"POR MEDIO DEL CUAL SE NIEGA UN PERMISO DE VERTIMIENTO DE AGUAS RESIDUALES DOMÉSTICAS PARA UN LOTE VACIO DONDE SE PRETENDE CONSTRUIR UNA VIVIENDA CAMPESTRE EN EL PREDIO 1) UR CAMPESTRE PORTACHUELO LT 20 VEREDA LA TEBAIDA DEL MUNICIPIO DE LA TEBAIDA Y SE ADOPTAN OTRAS DISPOSICIONES"

RESOLUCIÓN No. 3276
ARMENIA QUINDIO, 15 DE DICIEMBRE DE 2023

**"CONCEPTO TÉCNICO PARA TRÁMITE DE PERMISO DE VERTIMIENTO CTPV-
CONCEPTO TÉCNICO PARA TRÁMITE DE PERMISO DE VERTIMIENTO CTPV-375-
2023**

Imagen 2. Capacidad de uso de suelo en la ubicación del vertimiento
Fuente: Google Earth Pro

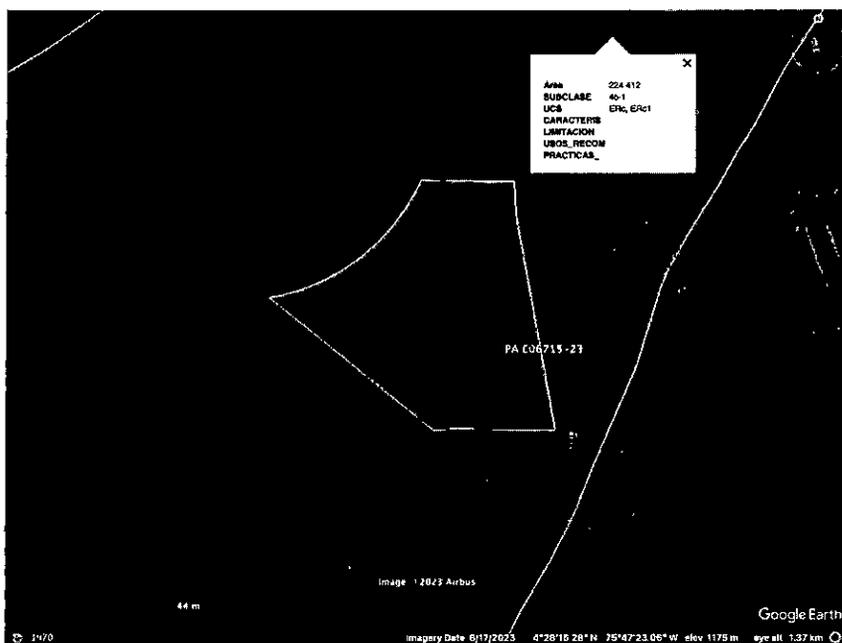
Según lo observado en Google Earth Pro, se evidencia que el punto de descarga se encuentra por fuera de polígonos de Suelos de Protección Rural y de Áreas y Ecosistemas Estratégicos. Además, se evidencia que dicho punto se encuentra ubicado sobre suelo con capacidad de uso agrológico 4c-1 (ver Imagen 2). No se observaron nacimientos ni drenajes superficiales en el área de influencia directa de la disposición final.
